Informe en final EIC-Lanamme-INF-1764-2022

Informe de Auditoría Técnica

Seguimiento a la evaluación de la calidad de los materiales y de los procesos constructivos del proyecto: Ampliación y rehabilitación de la Ruta Nacional N°1, Carretera Interamericana Norte, sección: Limonal – Cañas

Figura 12. Resultados obtenidos por la Verificación para la resistencia a la compresión inconfiada de la base estabilizada

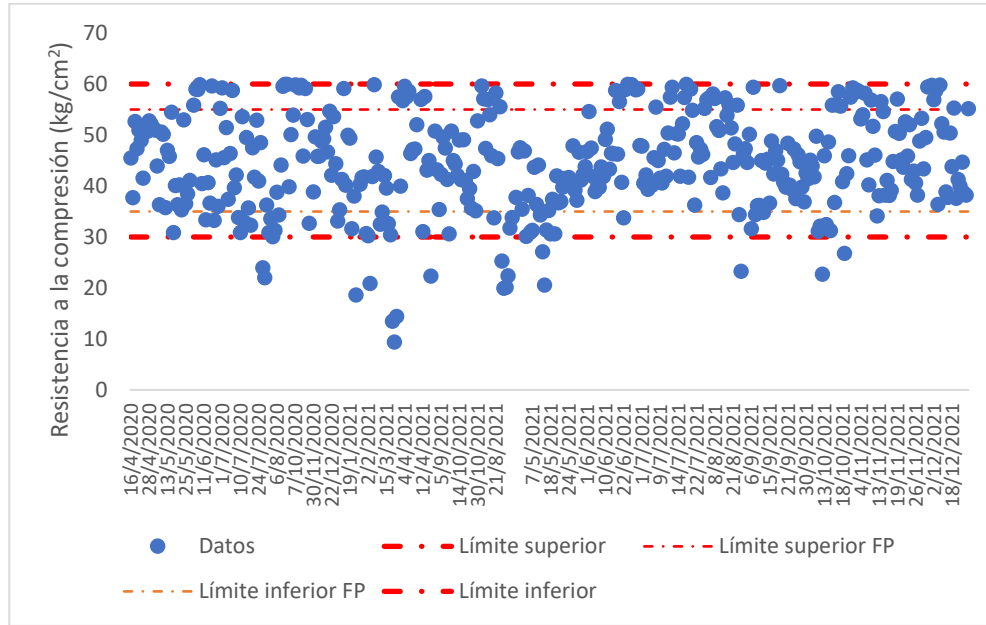
Los resultados obtenidos por el laboratorio de verificación se muestran en la Figura 12.

En la Tabla 3, se exponen los tramos donde las muestras tomadas por la Verificación tienen una resistencia a la compresión inconfiada a 7 días por fuera de los límites contractuales (30 – 60 kg/cm²). Adicionalmente, se indica el proceso de subsanación realizado para cada uno de estos tramos, según lo indicado por la Supervisión en el oficio CR1-DI-0843-2022.

Figura 24. Resultados obtenidos por la Verificación para los vacíos en núcleos de la mezcla asfáltica TMN 12,5 mm.

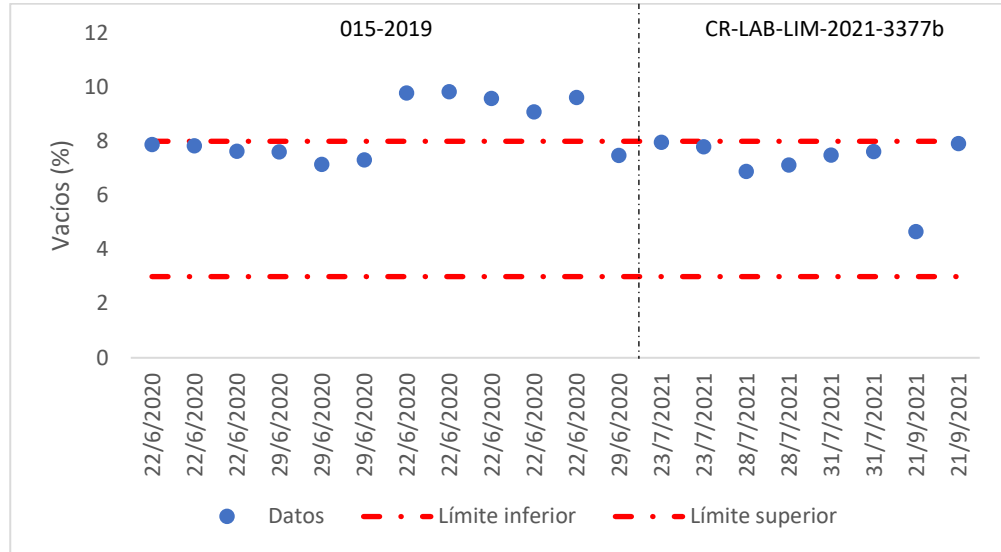
En cuanto a los vacíos en núcleos de la mezcla asfáltica TMN 12,5 mm, se identificaron algunos incumplimientos para la mezcla asfáltica colocada en junio de 2020 (ver Figura 24). Al determinar el factor de pago según la sección 107.05 del Cartel de Licitación, se determinó que el lote de junio de 2020 cae en la zona de rechazo. Una cantidad alta de vacíos puede generar que la mezcla sea más susceptible al desnudamiento ya que, permite el ingreso de agua con mayor facilidad. No se tiene conocimiento de las acciones tomadas por parte de la Unidad Ejecutora, con respecto a estos incumplimientos.

Figura 50. Valor del ensayo del péndulo para las mediciones realizadas en el proyecto

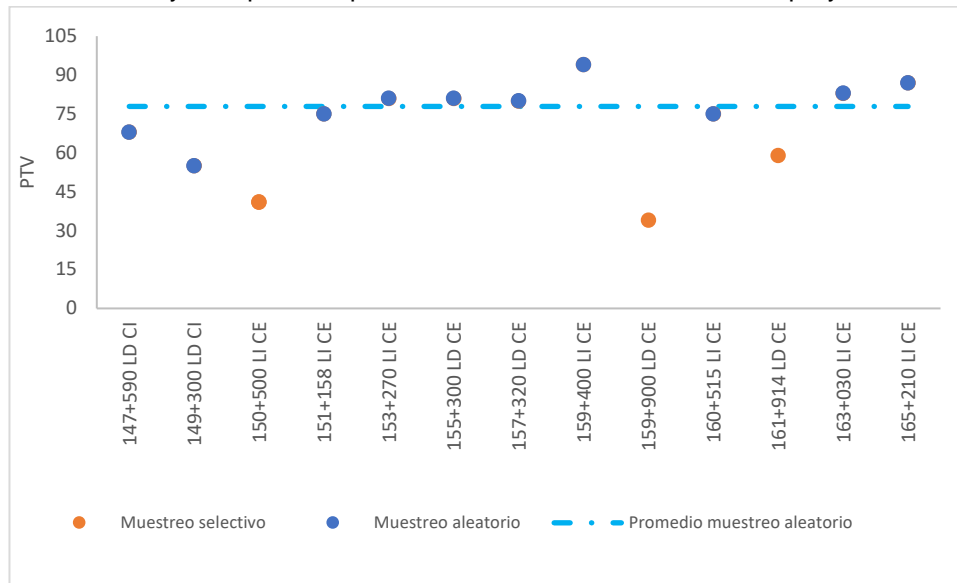
En el oficio de respuesta DM-2022-1615 (de fecha 20/04/2022), la Administración adjunta el oficio 0211-2022 (de fecha 18/04/2022), donde la Supervisión indica que los tres puntos del muestreo selectivo que se realizó se evaluaron en condiciones que no son representativas del pavimento en condiciones normales, pues se realizaron en sectores cercanos a reductores de velocidad, donde la aceleración y frenado de los vehículos afectan la adherencia superficial.

Lo expuesto por la Supervisión es compartido por el Equipo Auditor, ya que se considera que la presencia de los reductores de velocidad ocasionó un desgaste prematuro del pavimento en estos sectores y es precisamente lo que se buscaba evidenciar con este ensayo. Por lo que, se considera que esta condición representa un deterioro prematuro que debe ser atendido previo a la apertura del proyecto, pues compromete la seguridad de los usuarios.

Figura 71. Distribución de los agrietamientos en el tablero aguas abajo sobre el río Salitral. Fecha de la medición: 02/03/2021 – 11/03/2021

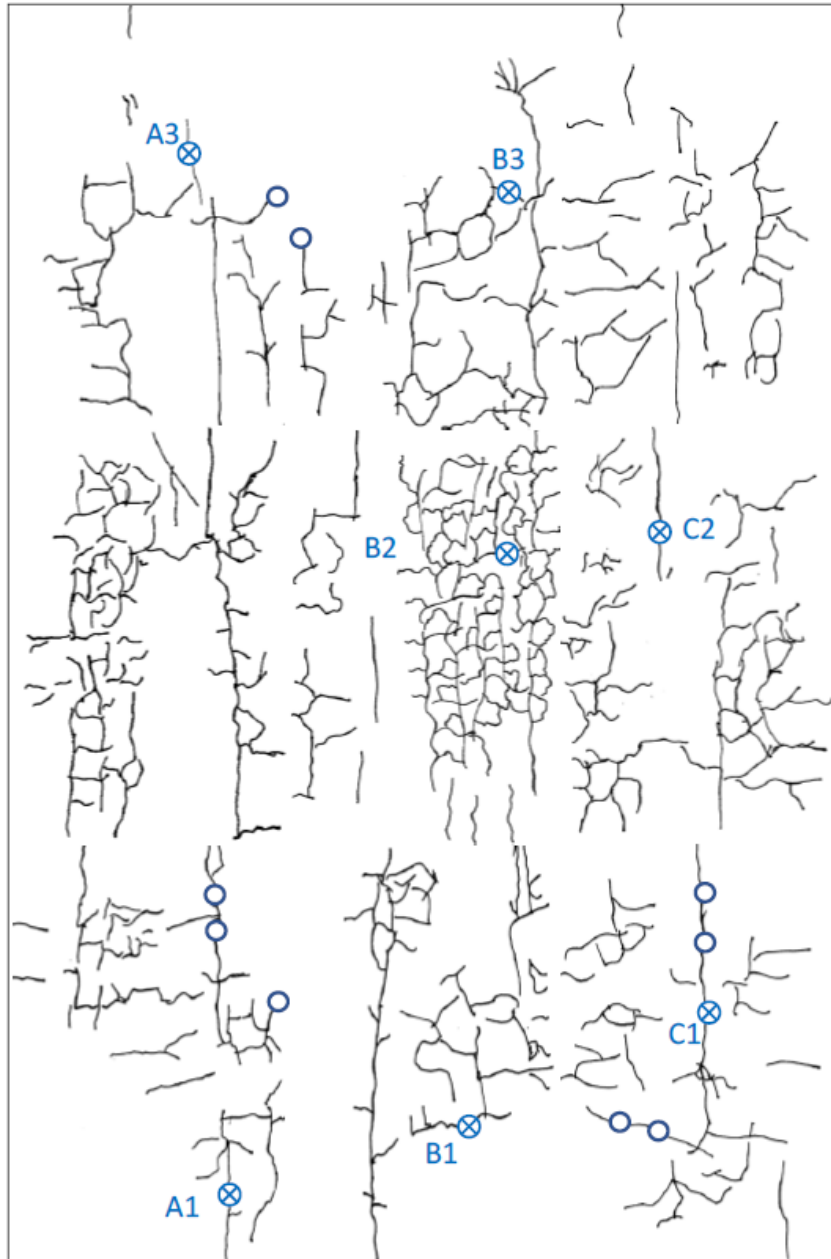
OBSERVACIÓN 3. SE IDENTIFICARON AGRIETAMIENTOS EN LOS TABLEROS DE LOS PUENTES SOBRE EL RÍO HIGUERÓN, SALITRAL Y JAVILLOS. LOS PROCESOS DE SUBSANACIÓN REALIZADOS SE CONSIDERAN ADECUADOS.

Figura 73. Protocolo de reparación del tablero del puente aguas abajo sobre el río Salitral

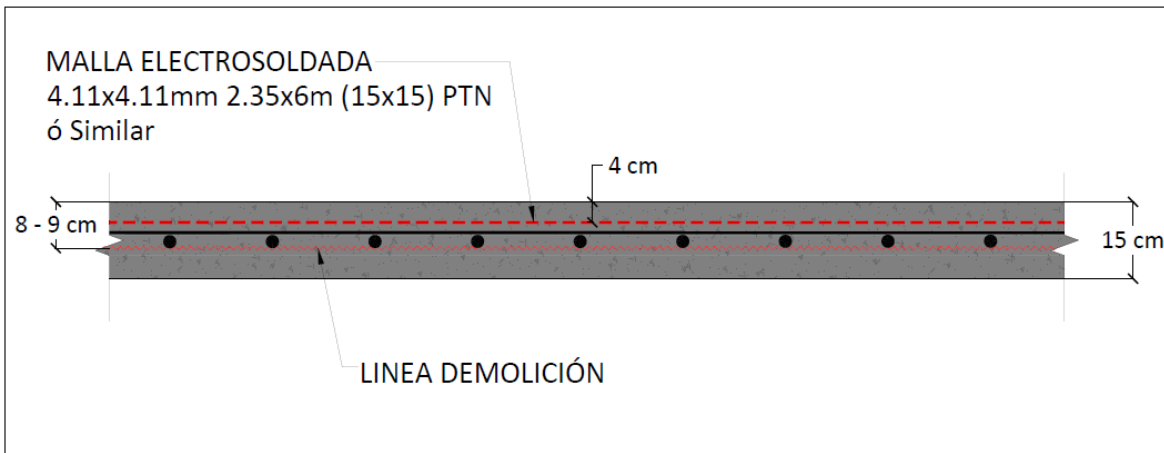
Ante esto, el 2 de diciembre de 2021, mediante el oficio CIN/2647/2607/DT, el Contratista presenta un protocolo para la demolición parcial del tablero del puente aguas abajo sobre el río Salitral. La solución consistía en la demolición de los 8 a 9 cm superiores del concreto del tablero, la colocación de una malla electrosoldada y la restitución del concreto demolido (ver Figura 74). El Programa de Ingeniería Estructural del LanammeUCR consideró adecuado el proceso de subsanación planteado.

Figura 78. Tubos de drenaje cortos en el paso a desnivel Aserradero que descargan sus aguas a la subestructura y al paso inferior. Fecha de las fotografías: 24/03/2022

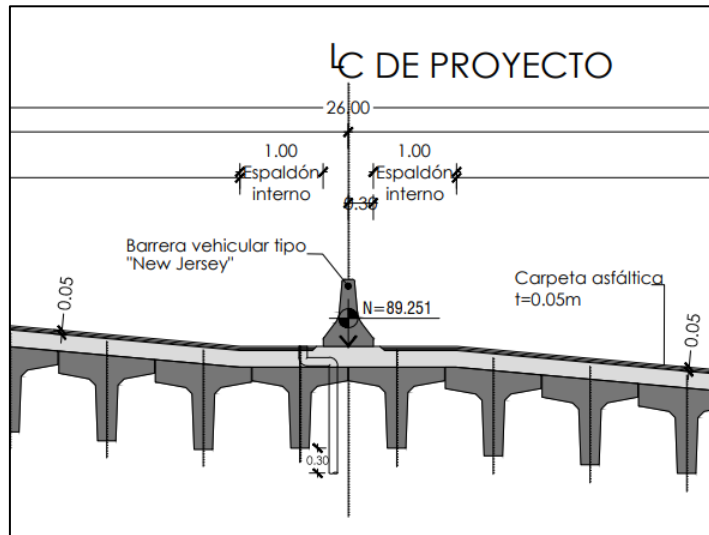
Por su parte, los tubos de drenaje instalados no satisfacen lo establecido en planos (ver Figura 79 y Figura 80) ni lo indicado en la sección 2.6.6.4 de la Especificación para Diseño de Puentes AASHTO LRFD 2012: “*los drenajes del puente deben diseñarse y localizarse de manera tal que el agua sea descargada sin entrar en contacto con los elementos de la superestructura y subestructura del puente*”.

Figura 81. Apertura excesiva en los paneles de la fachada del muro de suelo reforzado del paso a desnivel San Miguel. Fecha de las fotografías: 31/01/2022

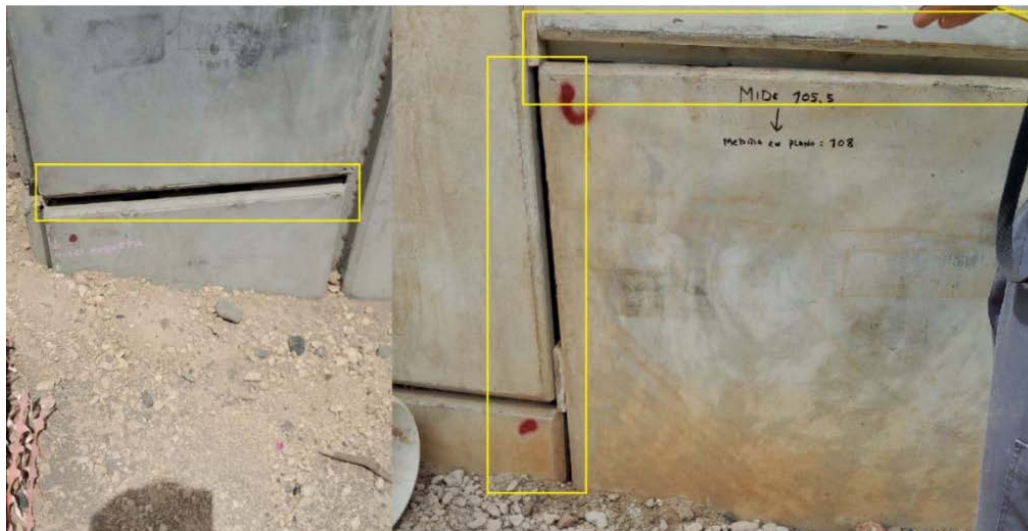
Por otra parte, la separación entre los paneles que conforman la fachada del muro de relleno reforzado es excesiva. En ambas caras y márgenes del muro de suelo reforzado se observaron, de manera recurrente, aperturas excesivas entre las placas que conforman la fachada del muro, como se aprecia en la Figura 82.

Figura 84. Agrietamientos en los tubos de alcantarilla en el paso a desnivel San Miguel. Fecha de la fotografía: 31/01/2022

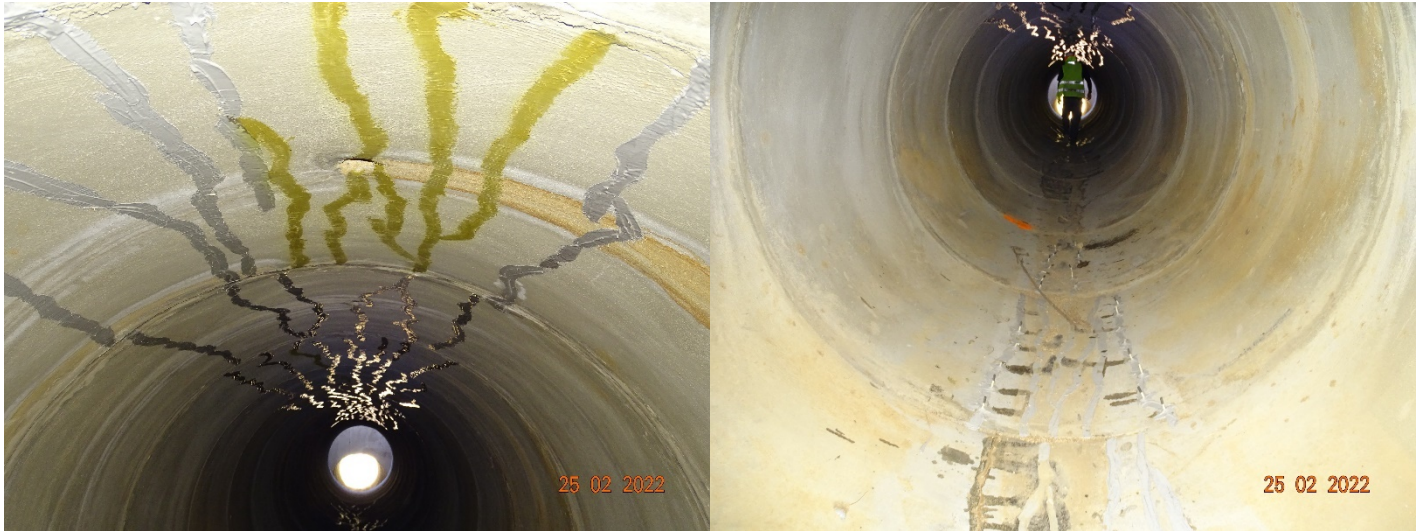
Adicionalmente, los tubos de alcantarilla del drenaje transversal en la zona en que se presentó la rotación de paneles presentaron agrietamientos en la parte superior e inferior (ver Figura 85).

Figura 88. Estimación de los ejes equivalentes de carga (ESAL) para las marginales del proyecto

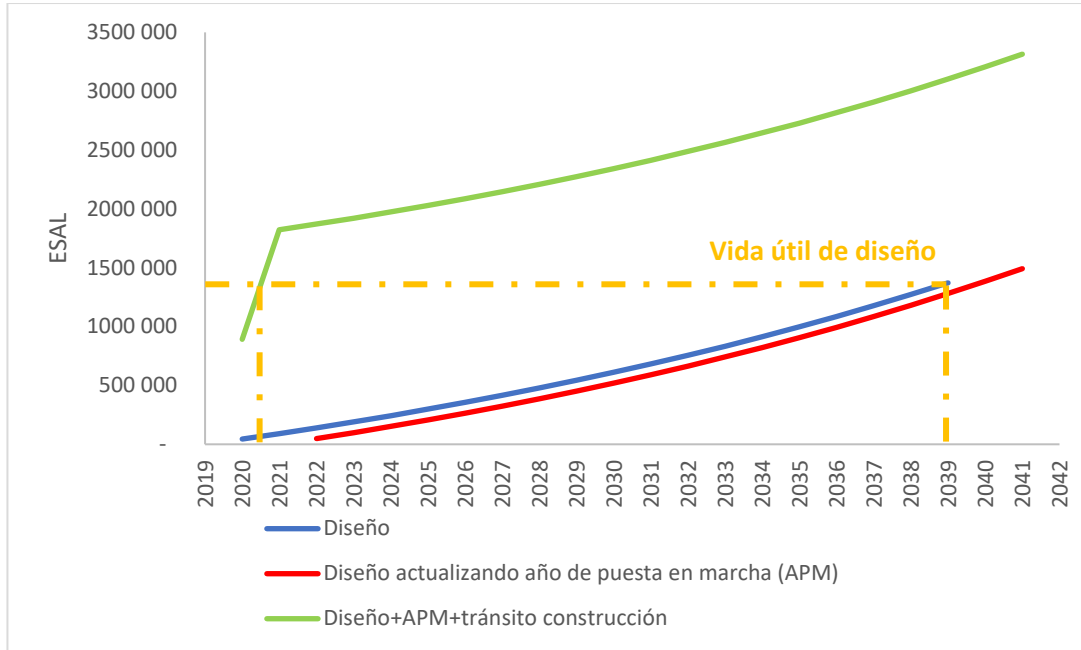
Como se puede observar en la Figura 89, al desviar el tránsito del tronco principal por las marginales del proyecto, la vida útil del pavimento de las marginales se redujo a menos de 2 años.
